東北電力審査資料	
資料番号	女東共-1(改0)
提出年月日	2022年11月10日

# 審査資料の品質確保について

2022年11月10日  
東北電力株式会社

# 7. (東通1号) 第1068回審査会合 津波の評価 (補足説明資料, p.269)

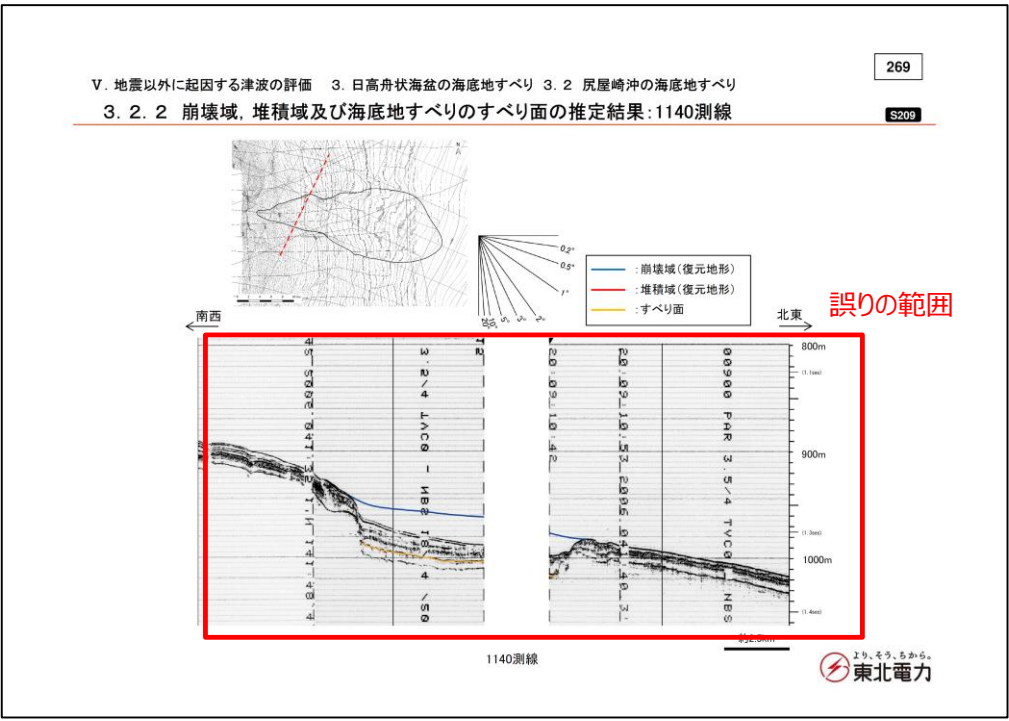
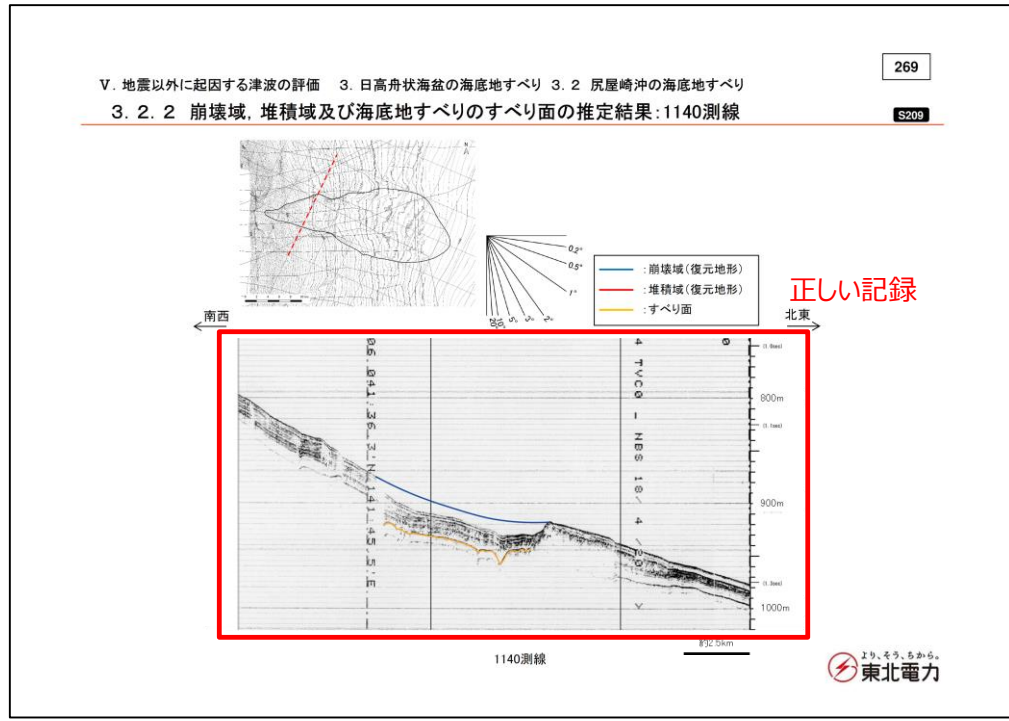
- 尻屋崎沖の海底地すべりについて、1140測線の音波探査記録を貼るべきところに1139測線の記録が貼られていた。
- 当測線は他の資料へ転記していないこと、また、海底地すべり前の地形（復元地形）は、出典元の測線に基づき作成していることから、貼り間違いによる津波解析への影響はない。

## 8. (女川2号) 第417回審査会合 敷地の地形, 地質・地質構造 (机上配布資料, p.169)

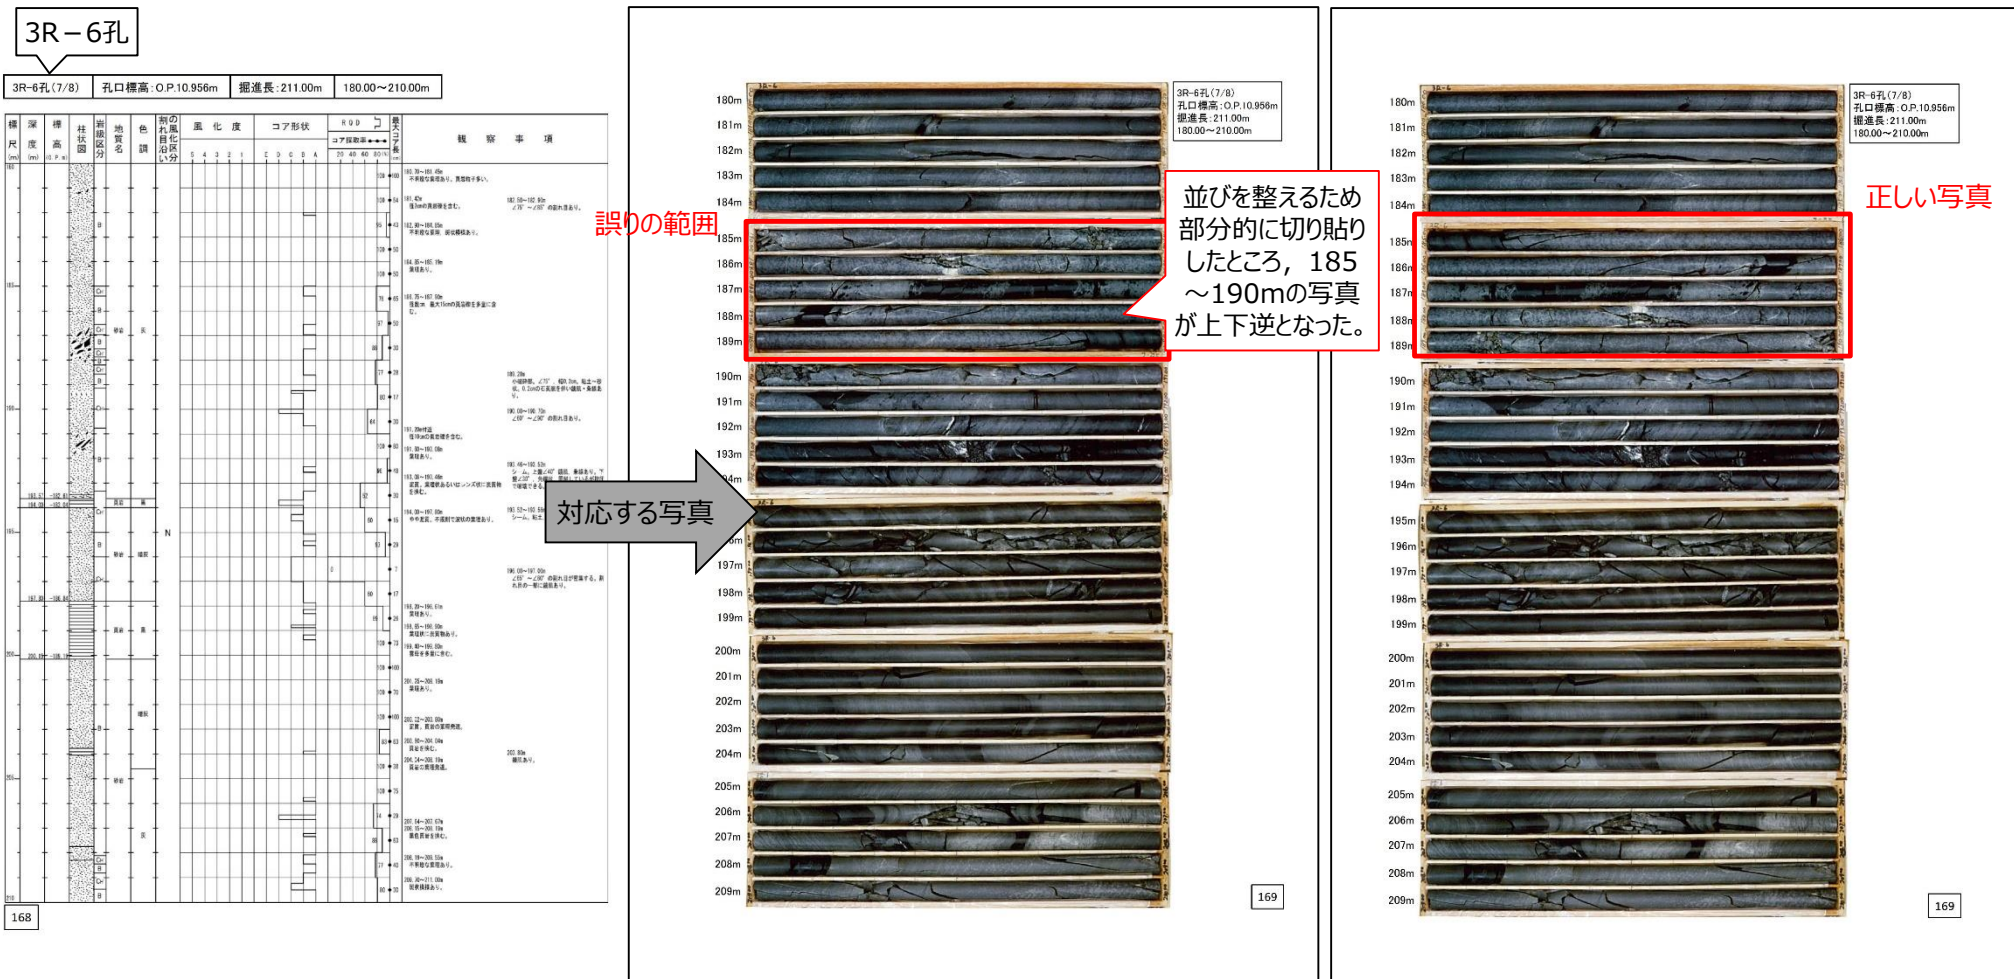
- 3R-6孔の深度185~190mのコア写真が上下逆に貼り付けられていた。
- ボーリング柱状図は正しく貼られており, コア写真の説明記事は正しく記載されていた。
- 当コア写真は他の資料へ転記していないこと, また, 地質断面図等の2次データは柱状図の情報に基づき作成することから, 貼り間違いによるその他資料への影響は無い。

## 9. (女川2号) 第417回審査会合 敷地の地形, 地質・地質構造 (机上配布資料, p.249)

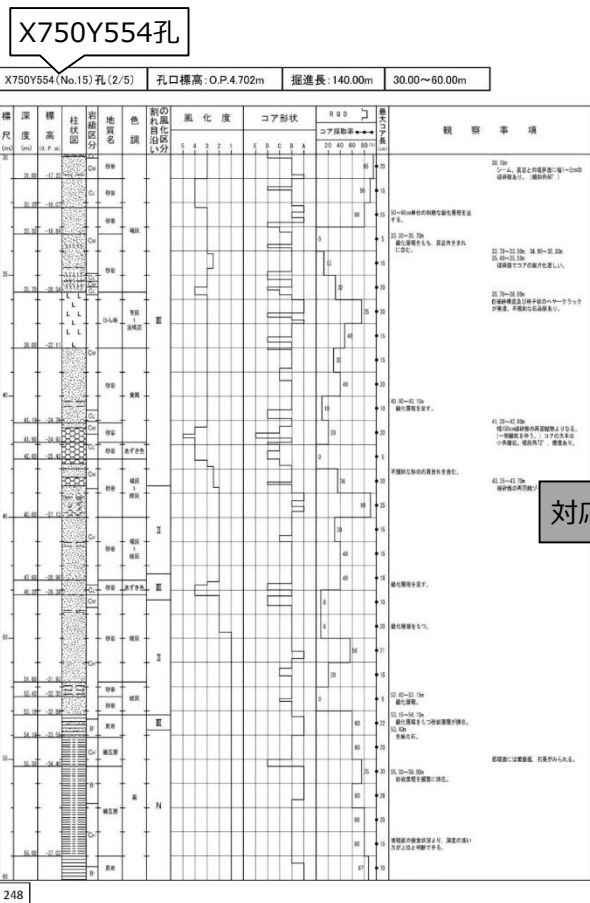
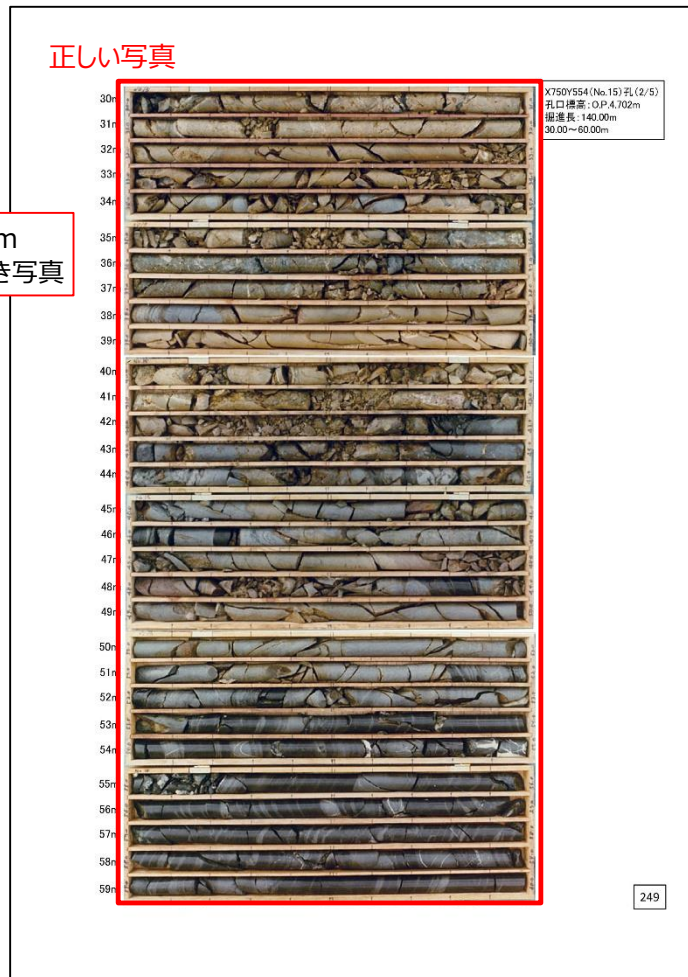
- X750Y554孔の深度30~60mに, 深度0~30mのコア写真が貼られていた。
- ボーリング柱状図は正しく貼られており, コア写真の説明記事は正しく記載されていた。
- 当コア写真は他の資料へ転記していないこと, また, 地質断面図等の二次データは柱状図の情報に基づき作成することから, 貼り間違いによるその他資料への影響は無い。
